Maßnahme: **Ausbau einer
3-zügigen Grundschule
durch Sanierung und Anbau
an das Bestandsgebäude**

Objekt: **Elisabeth-Christinen
Grundschule
Lindenberger Str. 12
13156 Berlin**

Planinhalt: **Schulgebäude
Treppenhaus 1_2.OG-4.OG -
T30 RS- Erweiterung**

Plan-Nr.: **AA-ECS-5-DT-608** Index: **A**

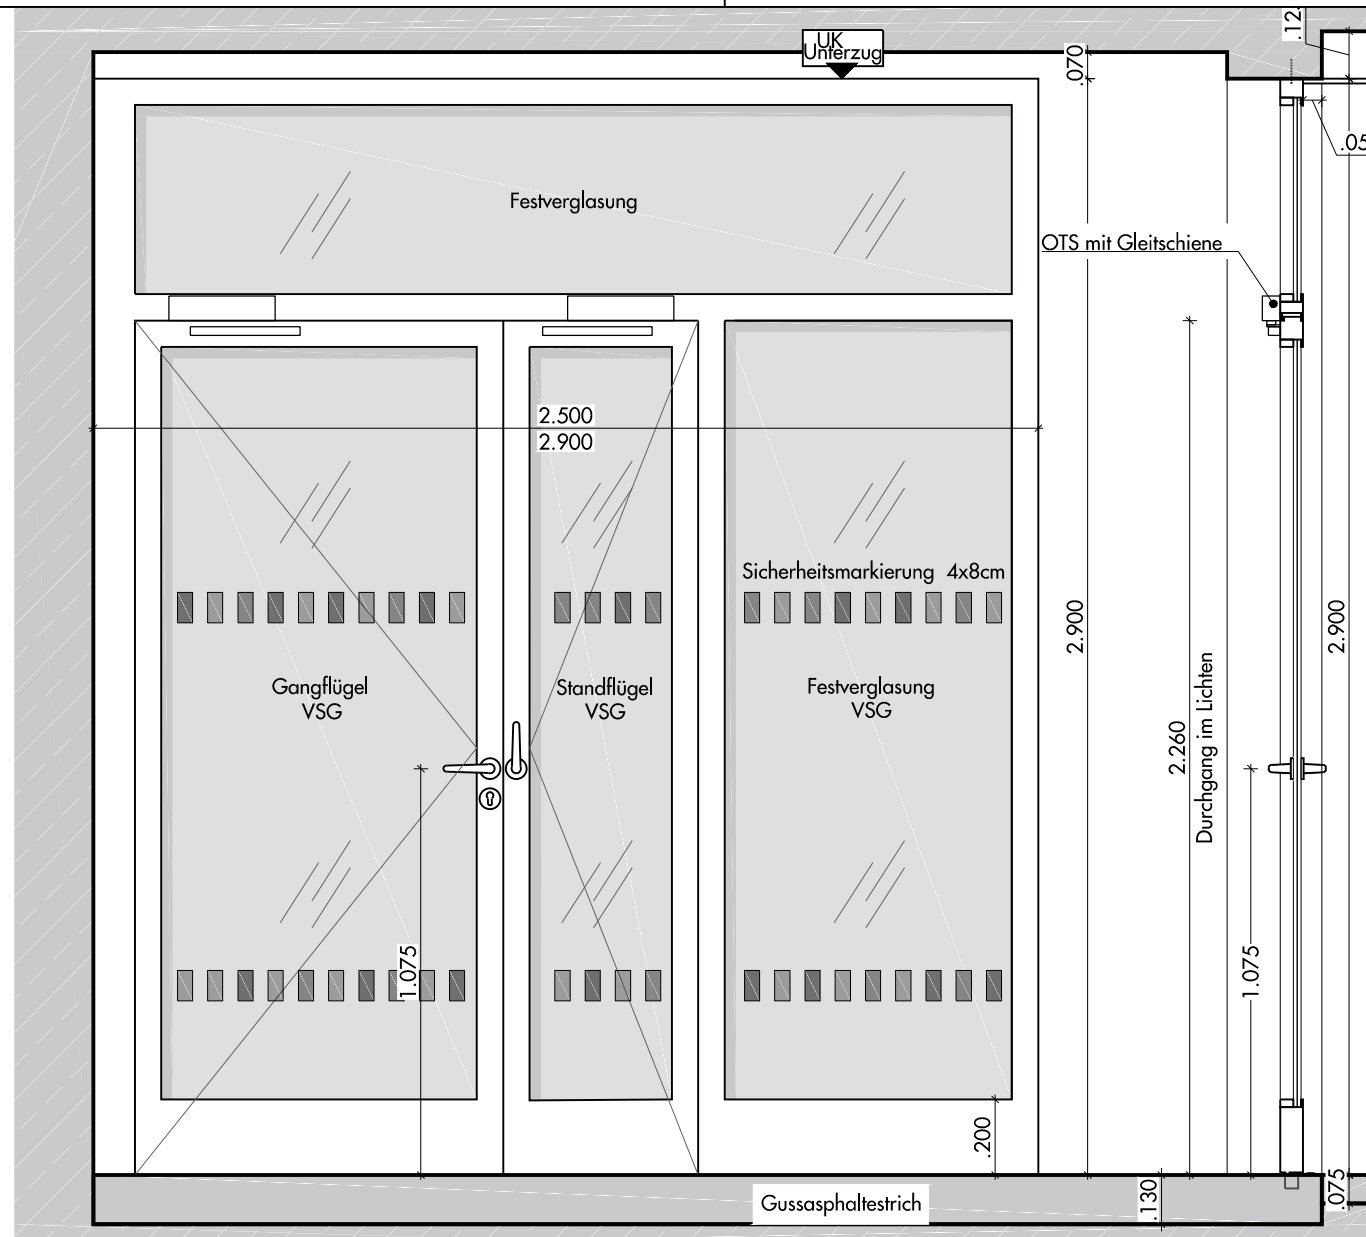
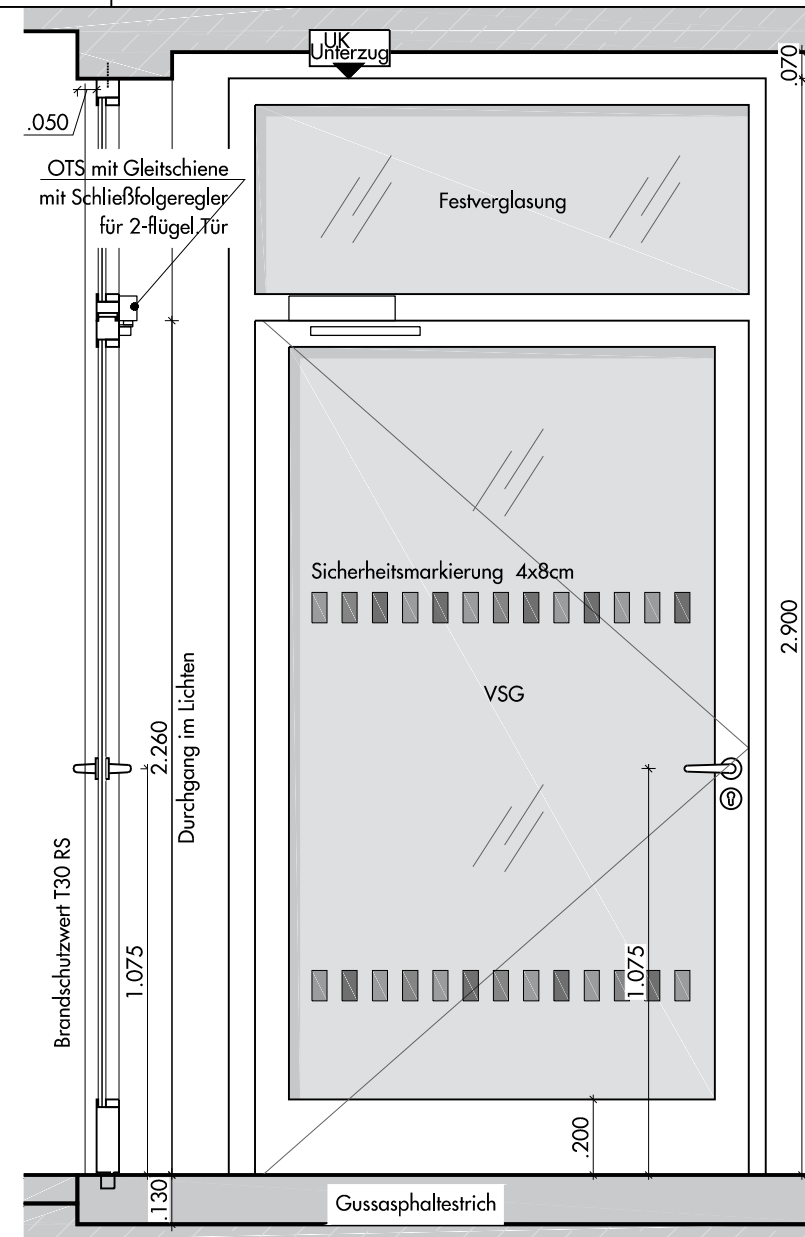
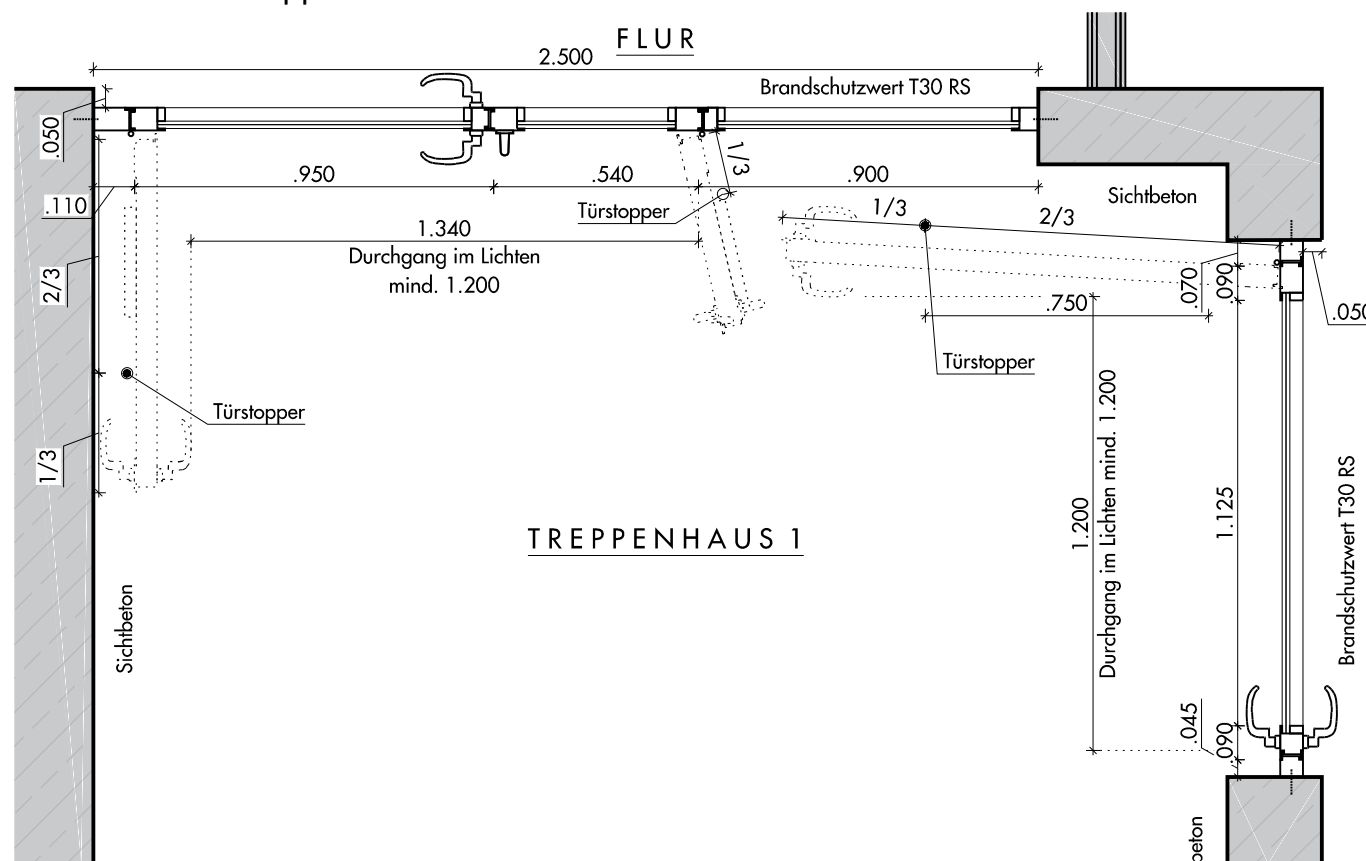
A	05.10.22	Tür zum FORUM- Erweiterung mit Schallschutzanforderung	mb
Index	Datum	Änderungen/Ergänzungen	Name

Brandschutzwert T30 RS
Tür: bewertetes Bauschalldämmmaß
in eingebautem Zustand
R'_w > mind. 32dB
FORUM
